*Piattaforma polifunzionale di
trattamento rifiuti
Loc. Cà Ponticelle – Ravenna*

**RAPPORTO PRELIMINARE DI SICUREZZA
Piattaforma polifunzionale
di trattamento rifiuti**

**Riscontro alla richiesta di
documentazione integrativa di cui alla
nota del Comando dei VV.F. di Ravenna
prot. n. 9049 del 07/06/2022**

Figura 2 - inquadramento edificio N1 bersagli

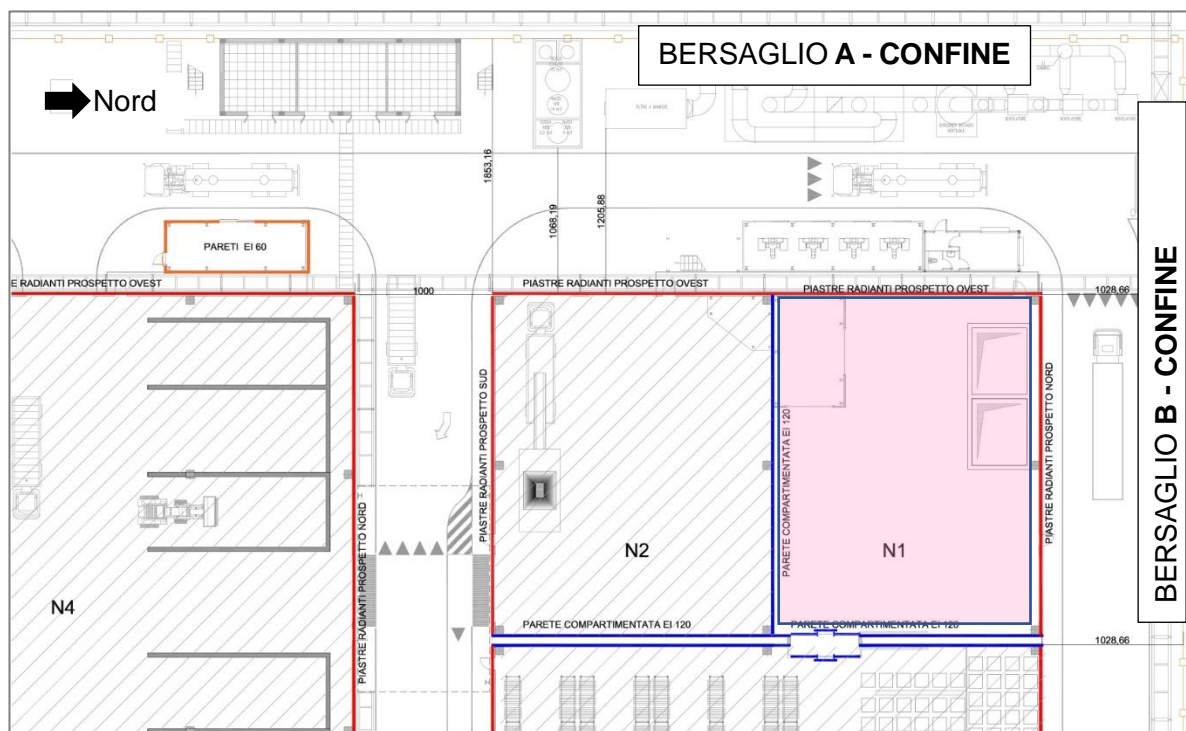
Compartimentazione esterna verso N4, e verso il confine pari a I b).

La distanza a cui si prevede di avere un massimo irraggiamento pari a 12,6 kW/m² viene calcolata come prescritto al paragrafo S.3.11.

Figura 4 - prospetto Ovest - bersaglio confine

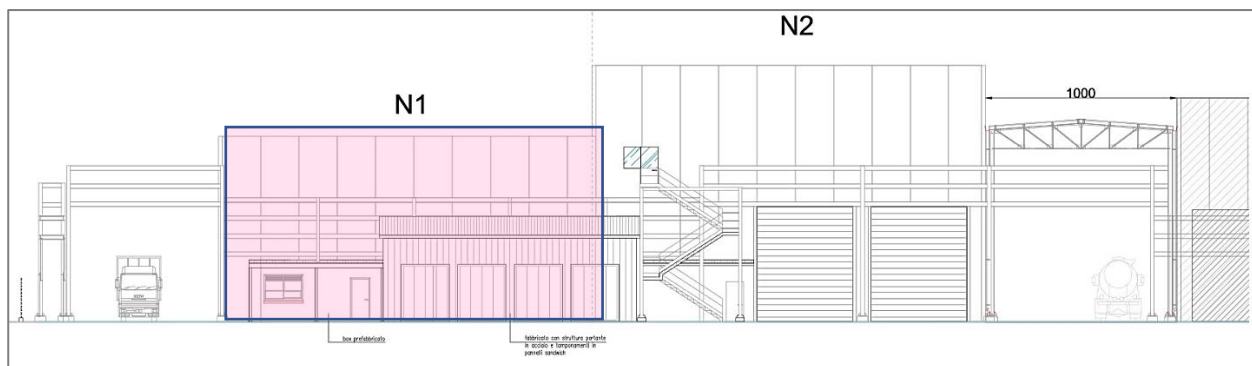
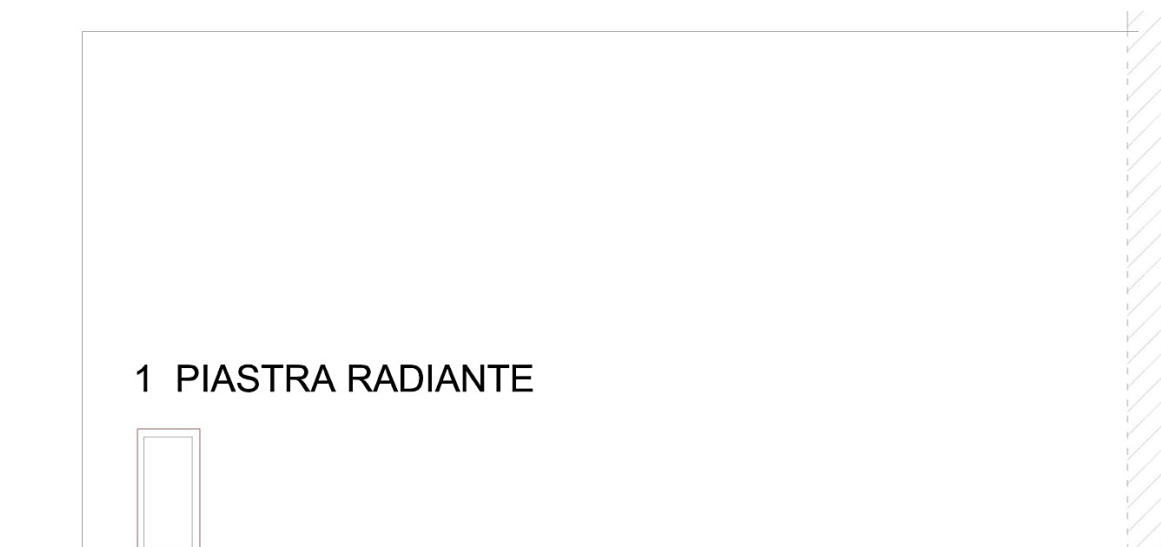
Prospetto Ovest bersaglio confine

| Bersaglio | Edificio | pi | Bi [m] | Hi [m] | di [m] | X | Y | F ₁₋₂ | E ₁ [Kw/m2] | df [m] | εf | F ₁₋₂ *E ₁ *εf | E _{soddis} [kW/m²] |
|-----------|----------------------------|------|--------|--------|--------|-------|-------|------------------|------------------------|--------|-------|--------------------------------------|-----------------------------|
| A | Edificio N1 - Parete Ovest | 0,73 | 1,15 | 2,25 | 18,53 | 0,023 | 0,061 | 0,002 | 149 | 1,667 | 0,393 | 0,102 | 12,6 |

Figura 6 - Prospetto nord edificio N1 -bersaglio Confine

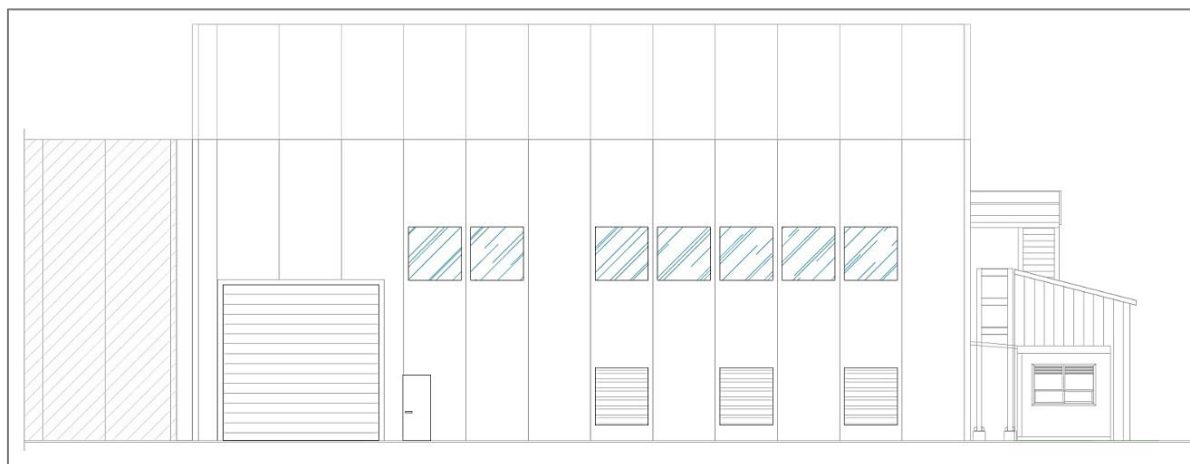
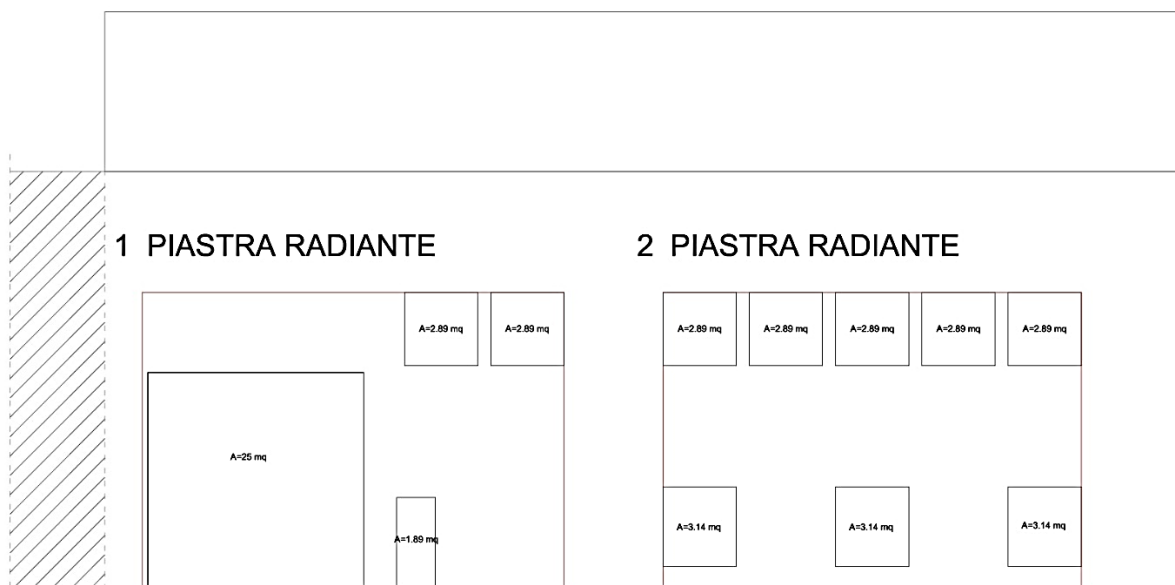
Prospetto Nord bersaglio confine

Figura 9 - Prospetto ovest edificio N2 -bersaglio Confine

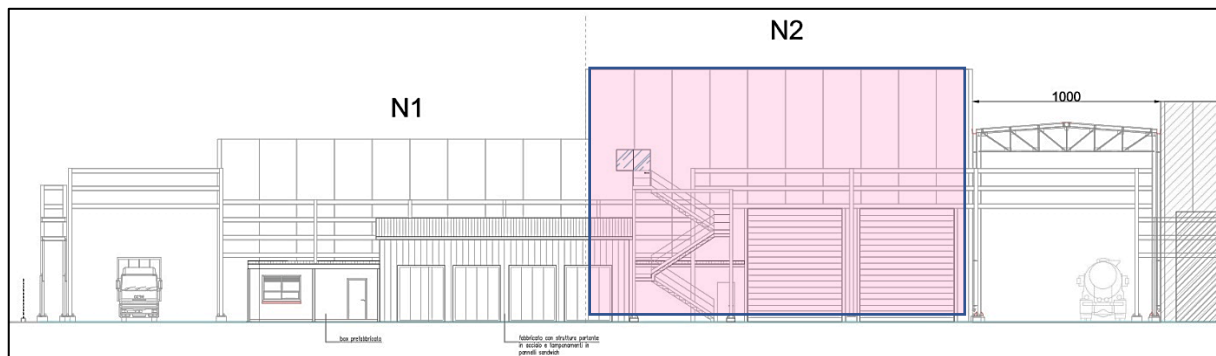
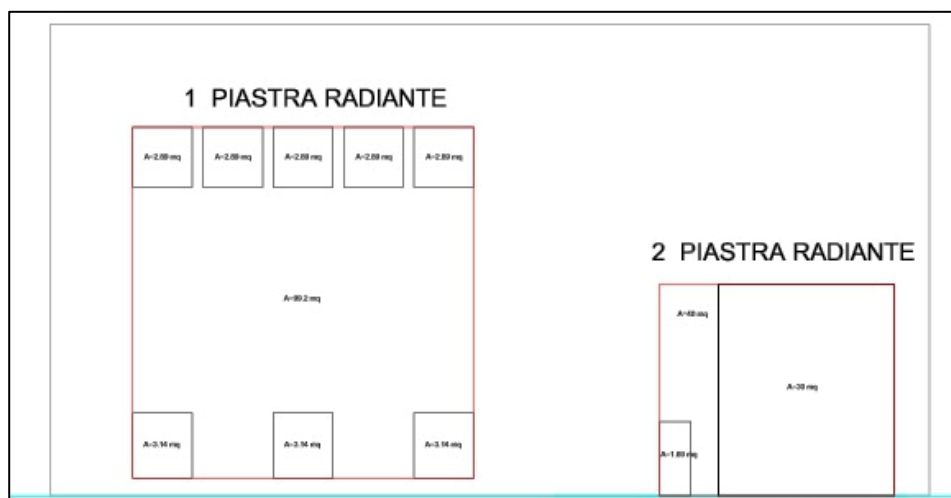
Prospetto Ovest bersaglio confine

| Bersaglio | Edificio | pi | Bi [m] | Hi [m] | di [m] | X | Y | F ₁₋₂ | E ₁ [Kw/m2] | df [m] | εf | F ₁₋₂ *E ₁ *εf | E _{soglia} [kW/m²] |
|-----------|-------------------|------|--------|--------|--------|-------|-------|------------------|------------------------|--------|-------|--------------------------------------|-----------------------------|
| | | 0,82 | 6,67 | 6 | 18,50 | 0,148 | 0,162 | 0,030 | 149 | 4,000 | 0,699 | 3,087 | 12,6 |

Figura 11 - Prospetto Nord edificio N2 -bersaglio N4

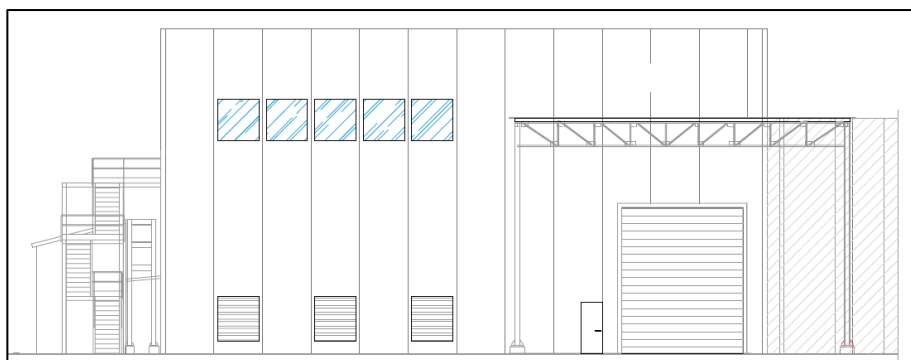
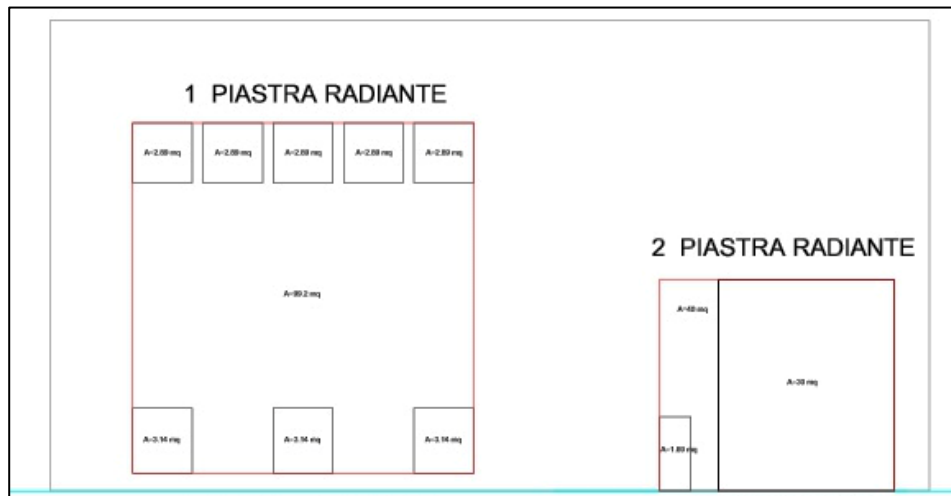
Prospetto Sud bersaglio N4

Figura 13 - N7 prospetto Nord

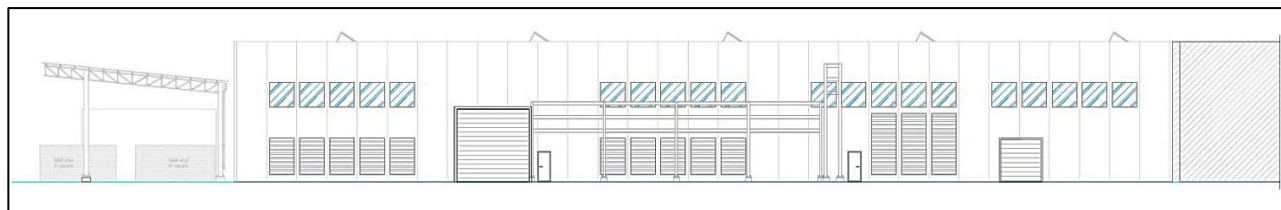
Prospetto Nord bersaglio confine

Figura 16 - Prospetto Sud edificio N7 -bersaglio N4 N8

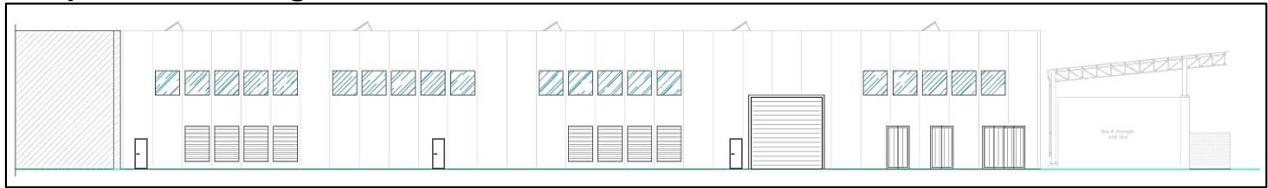
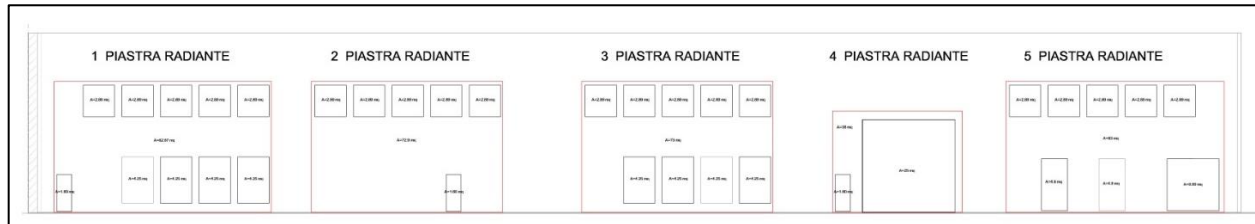
Prospetto Sud bersaglio N4-N8

Figura 19 - Prospetto Ovest edificio N4 -bersaglio A Confine

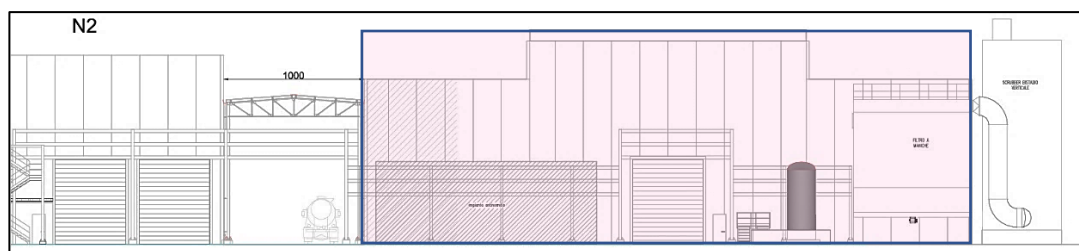
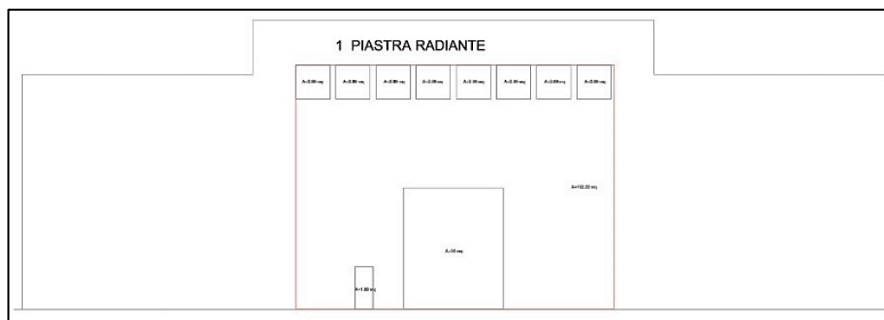
Prospetto Ovest bersaglio Confine

| Bersaglio | Edificio | pi | Bi [m] | Hi [m] | di [m] | X | Y | F ₁₋₂ | E ₁ [Kw/m2] | df [m] | εf | F ₁₋₂ *E ₁ *εf | E _{soglia} [kW/m ²] |
|-----------|------------------|------|--------|--------|--------|-------|-------|------------------|------------------------|--------|-------|--------------------------------------|--|
| A | N4- Parete Ovest | 0,73 | 15,8 | 12,12 | 18,00 | 0,319 | 0,337 | 0,120 | 149 | 1,333 | 0,330 | 5,880 | 12,6 |

Figura 21 -Prospetto Sud edificio N4 -bersaglio C N9, stazione antincendio

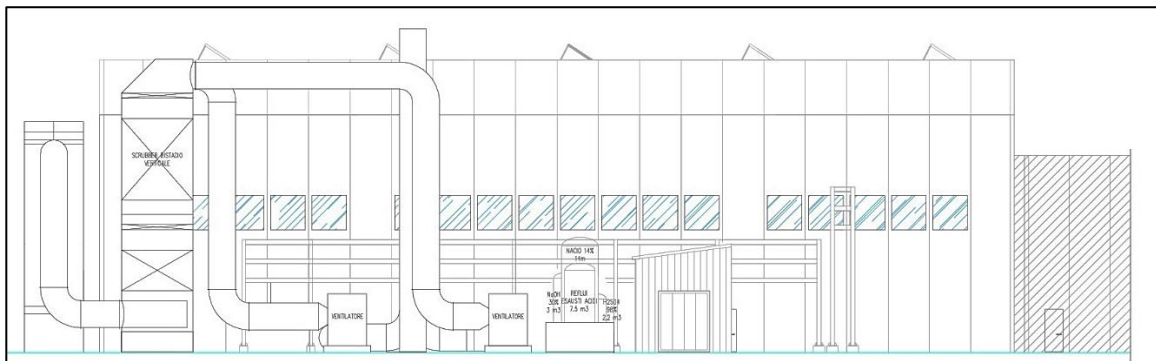
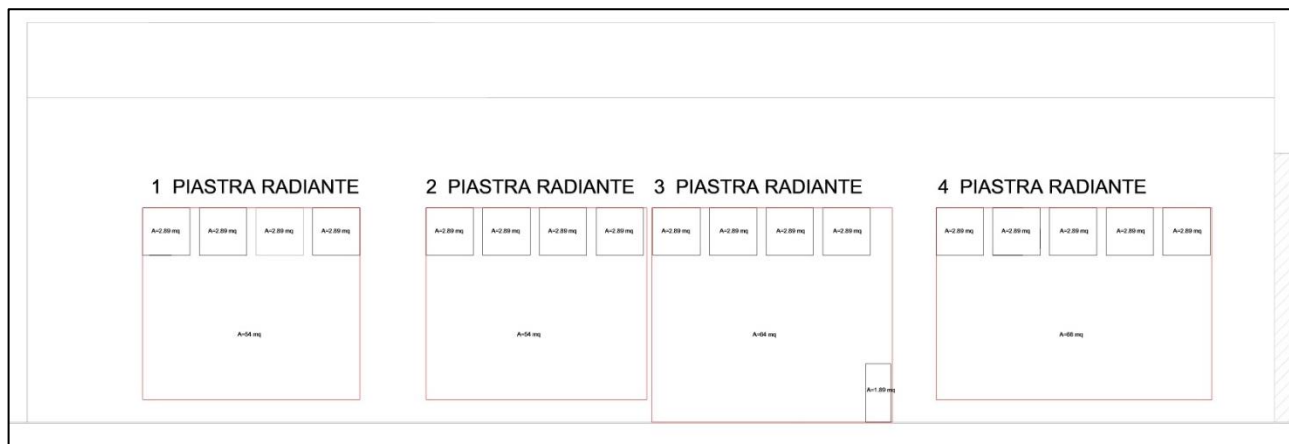
Prospetto Sud bersaglio N9-Stazione antincendio

| Bersaglio | Edificio | pi | Bi [m] | Hi [m] | di [m] | X | Y | F ₁₋₂ | E ₁ [Kw/m2] | df [m] | εf | F ₁₋₂ *E ₁ *εf | E _{soglia} [kW/m ²] |
|-----------|----------------|------|--------|--------|--------|-------|-------|------------------|------------------------|--------|-------|--------------------------------------|--|
| | | 0,21 | 9,9 | 6,8 | 5,00 | 0,210 | 0,680 | 0,139 | 149 | 1,333 | 0,330 | 6,809 | 12,6 |

Figura 23 - Prospetto Nord edificio N4 -bersaglio B N2 N7

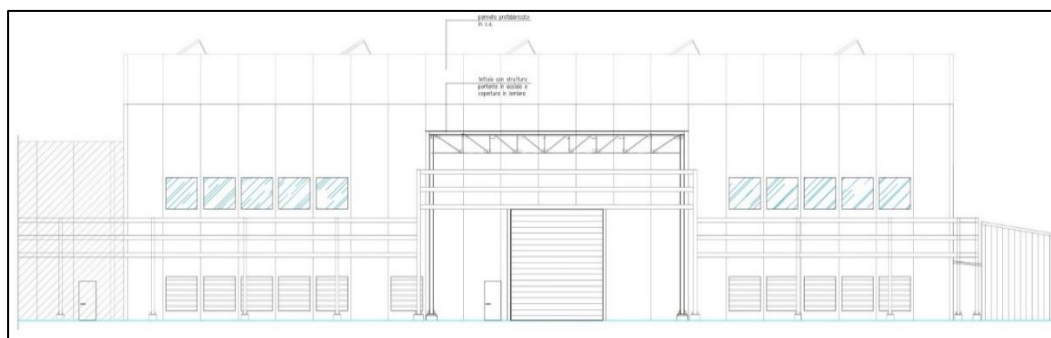
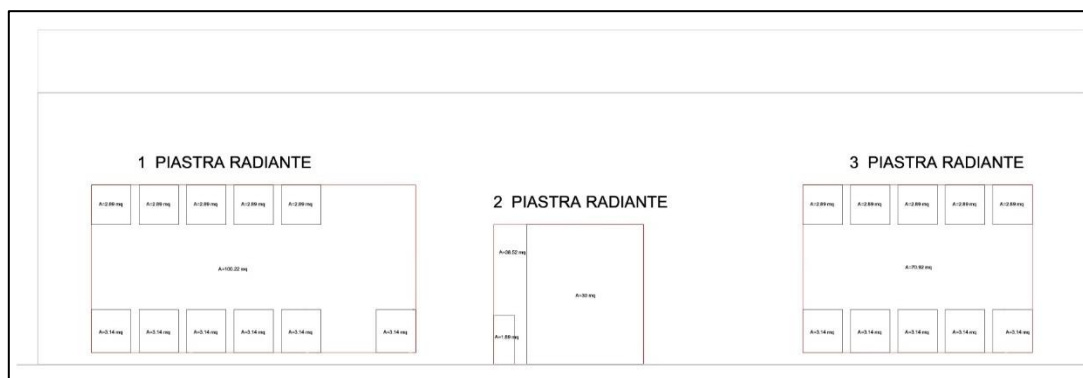
Prospetto Nord bersaglio N2-N7

Figura 26 - Prospetto Est edificio N8-10 -bersaglio A confine

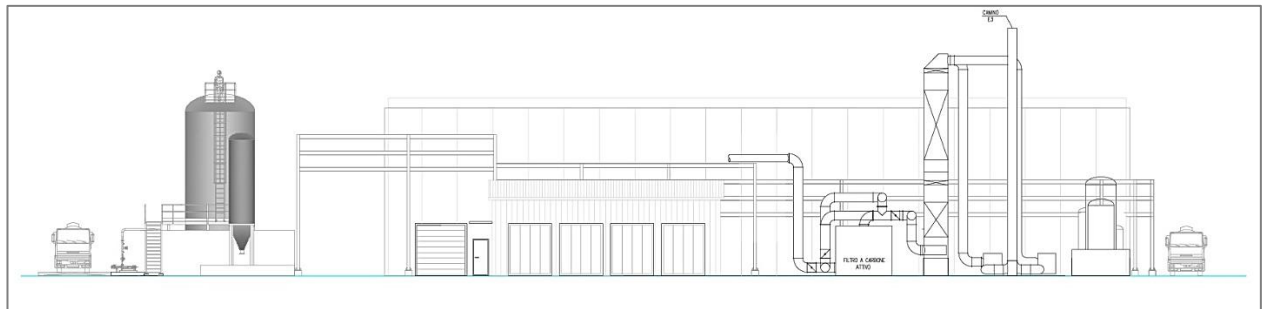
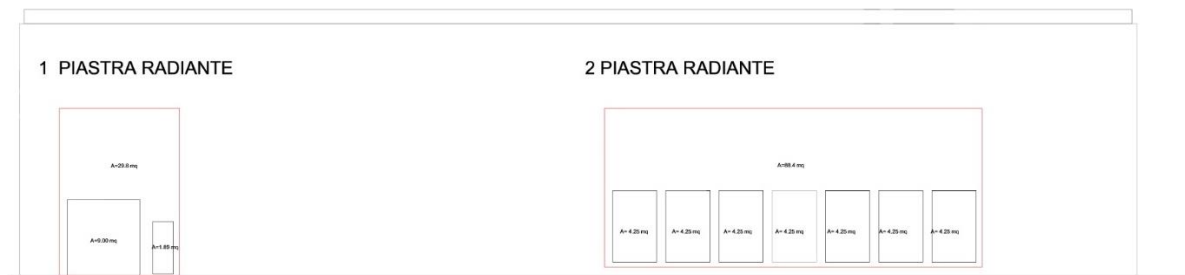
Prospetto Est bersaglio Confine
